Van: 5.1.2e @DURAVERMEER.NL>
Verzonden: maandag 3 juni 2024 10:54
Aan: 5.1.2e
CC: 5.1.2e Info || Montec B.V.
Onderwerp: RE: Grevingaheerd GRN-00002578

Onderwerp: Grevingaheerd GRN-00002578

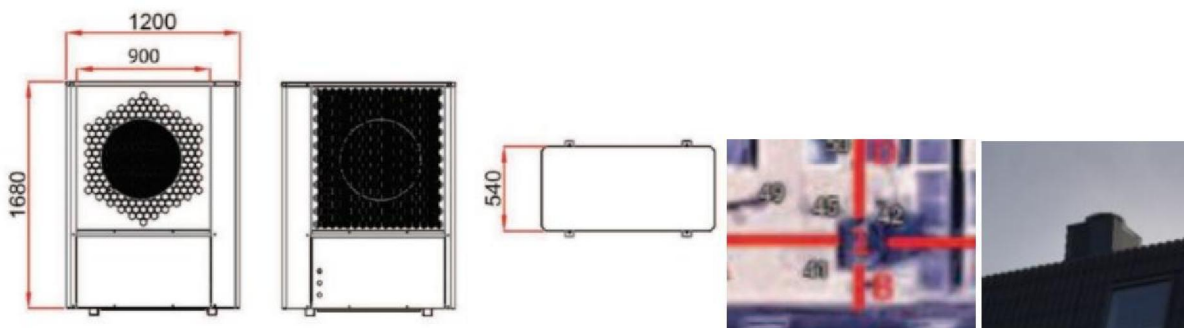
De vergunning voor Grevingaheerd kan ik verlenen. Maar ik zie dat er al units staan op de daken, die niet overeenkomen met de units in de bijlage.

Op de foto's is te zien dat ze vierkant zijn, op de tekening rechthoekig. Hierop wordt ik gewezen door een omwonende, die waarschijnlijk bezwaar gaat maken op de vergunning (deze omwonende klaagt ook over geluid).

Vraag is nu, komen onderstaande units erop ter vervanging van de andere, of klopt de tekening niet.

In dat geval, zou je de juiste tekening bij de aanvraag willen indienen, zodat die dan kan worden vergund?

Dank voor je reactie, ik heb de herziene aangevuld bij de vergunning. Deze was mij inderdaad fout doorgegeven.
